**RESOLUCIÓN No. DEIA-IA- 016 -2020
De 17 de febrero de 2020**

Por la cual se aprueba el Estudio de Impacto Ambiental (EsIA), categoría II, correspondiente al proyecto **JARDINES DE BUENOS AIRES**, presentado por **MEGAHOGARES, S.A.**

INFORME SECRETARIAL

ASUNTO: Resolución por la cual se aprueba el EsIA, del proyecto denominado: **JARDINES DE BUENOS AIRES**

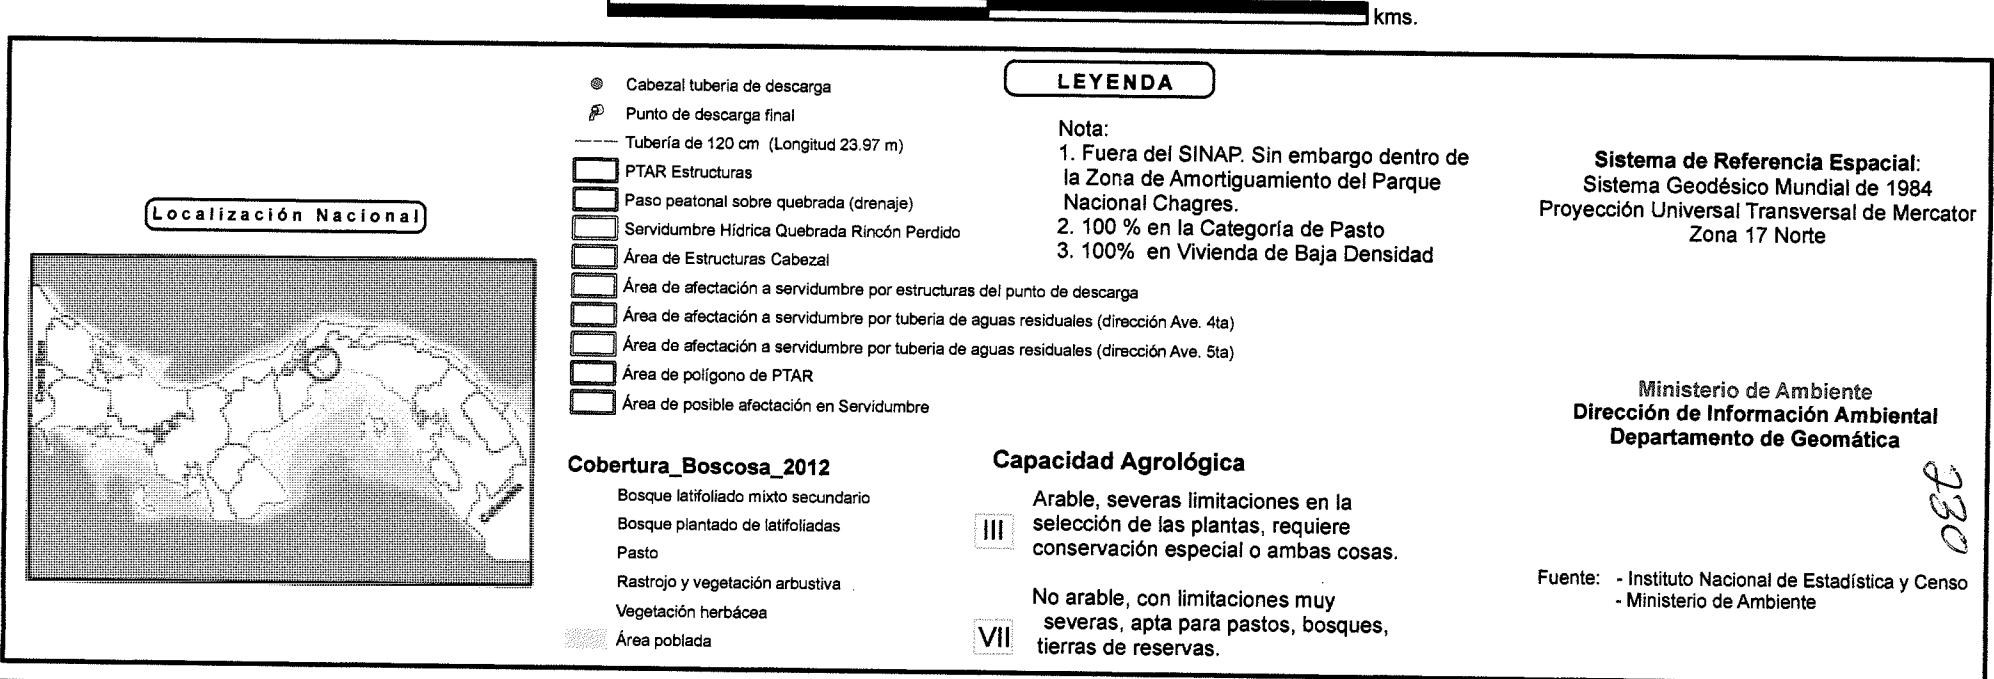
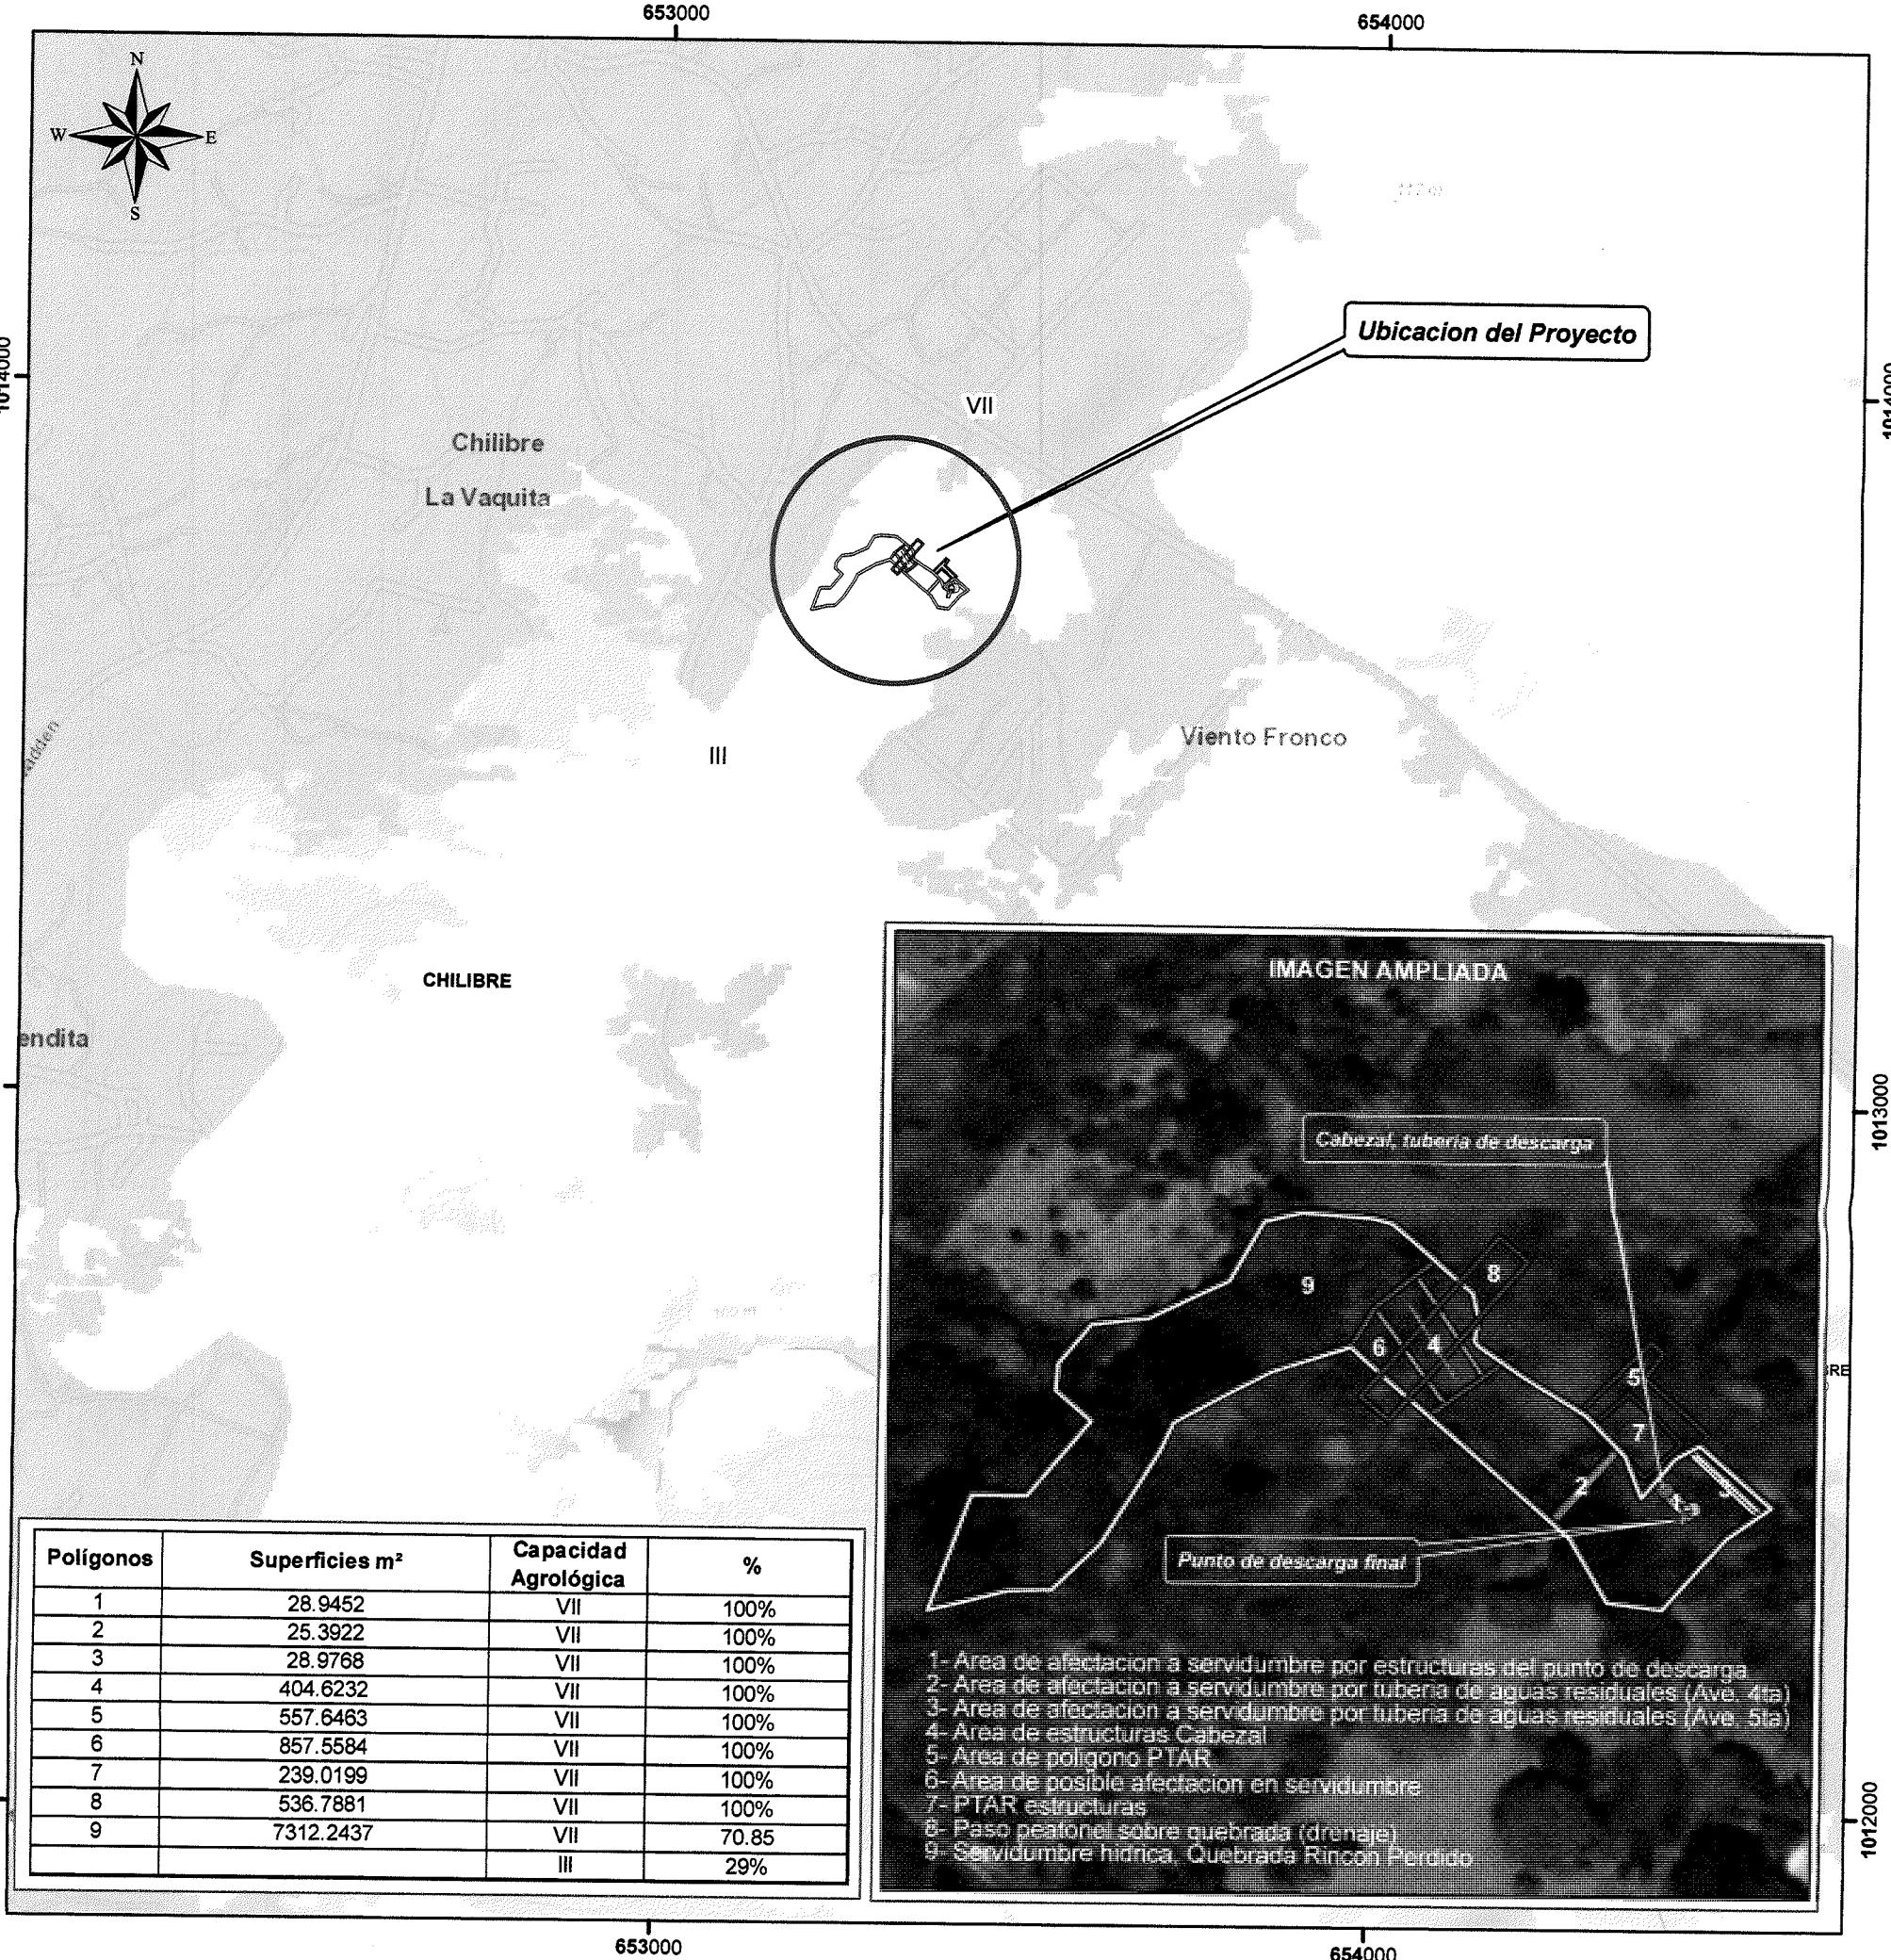
Observación: El punto 5 de dato Estructura PTAR, presentaba un error, se hizo la corrección de la coordenada para la verificación en el Mapa.

Condiciones de Borde:

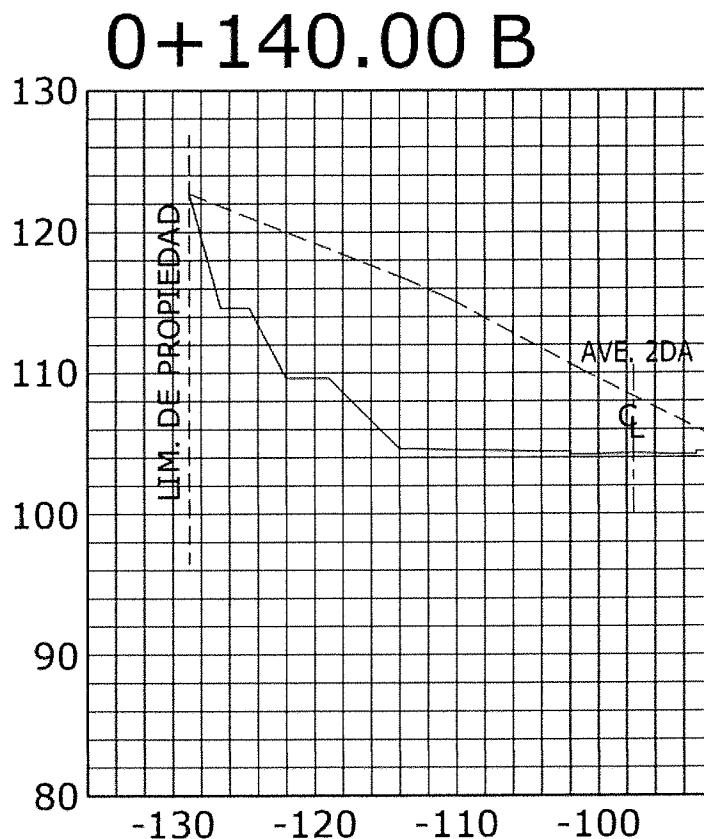
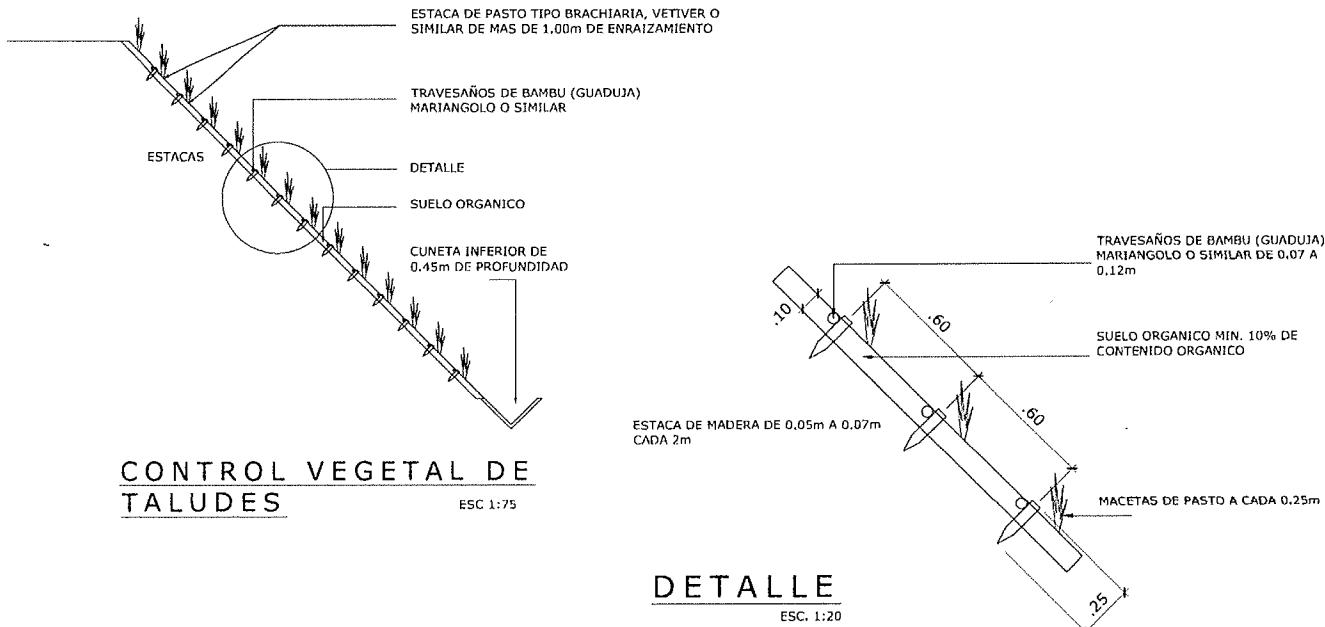
- a. Presentar Planos de los perfiles de corte y relleno donde se establezca: el volumen de movimiento de tierra a generar en el proyecto y volumen de material de relleno e indicar los niveles seguros de terracería.

Para las condiciones de borde del proyecto se utilizará el sistema de taludes escalonados con proporción de 1 a 1.5, en los casos que los taludes superen los 5 metros de alto se tendrán que conformar banquetas de 3 metros de ancho con el fin de aportar más estabilidad al sistema. Adicional se utilizará el sistema de control vegetal de taludes de tabla-estaca.

Plano drenaje (Paso Vehicular y peatonal), sobre la quebrada.

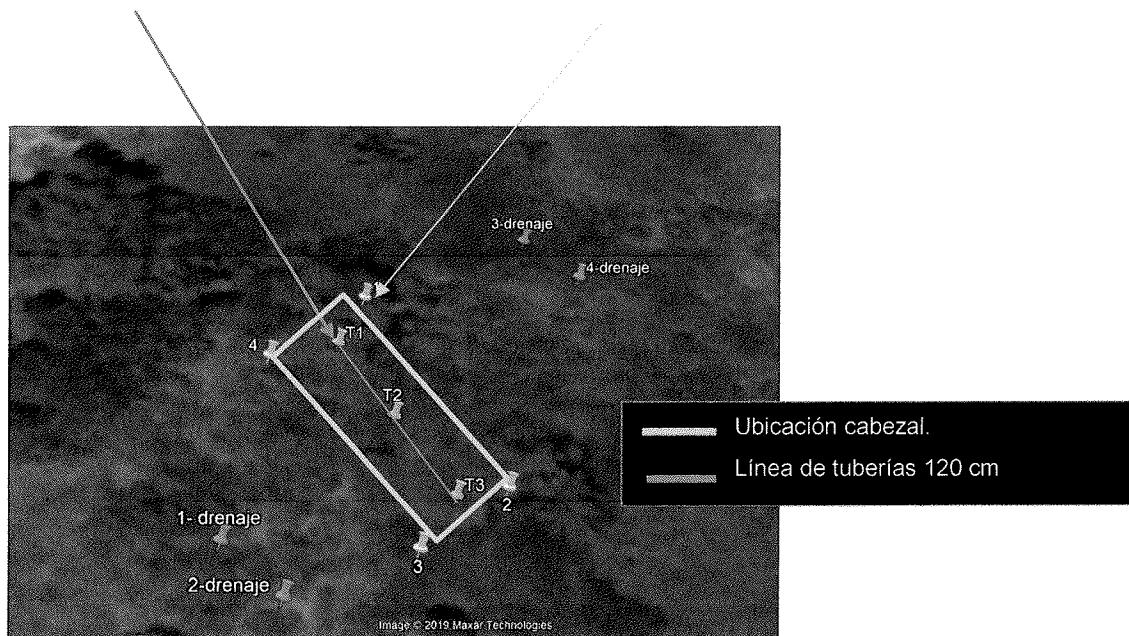
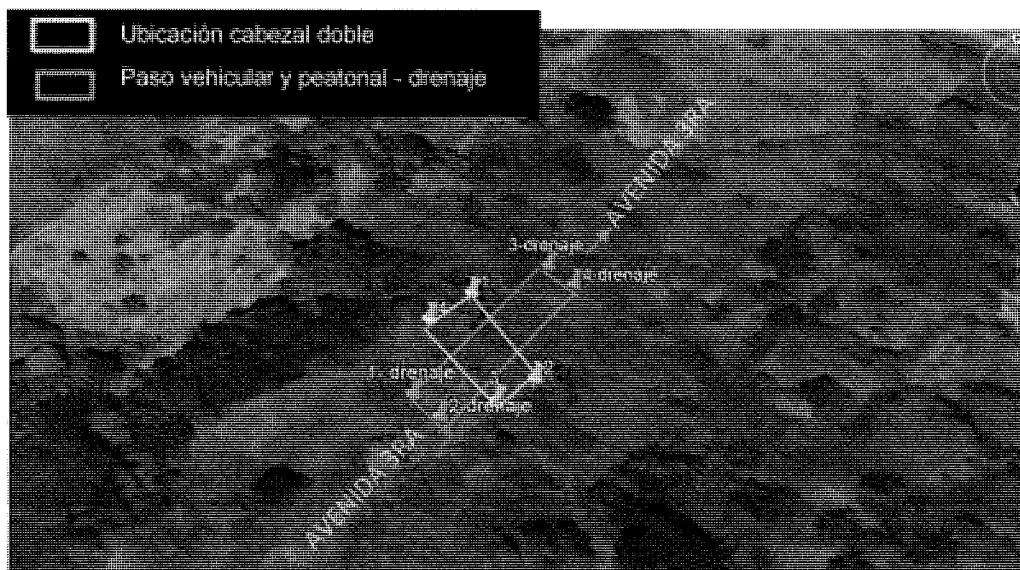
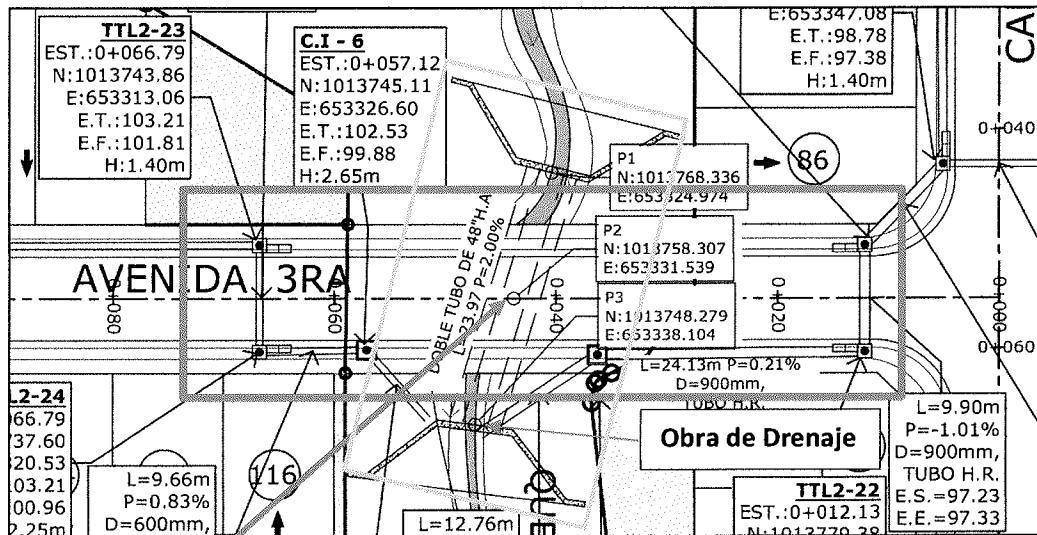
- Presentar impactos y medidas de mitigación a implementar aguas arriba y aguas abajo de las actividades a realizar.
 - Aportar plano donde se indique el ancho de la quebrada Rincón Perdido y se establezca el área de protección (con coordenadas UTM y DATUM de referencia), en cumplimiento con lo establecido en la Ley 1 de 3 de febrero de 1994 (Ley Forestal).

estructura fija de drenaje – doble cabezal con alas (Paso vehicular y peatonal sobre la quebrada)

se realizarán una vez se gestione el permiso de obra en cauce con Mi Ambiente.
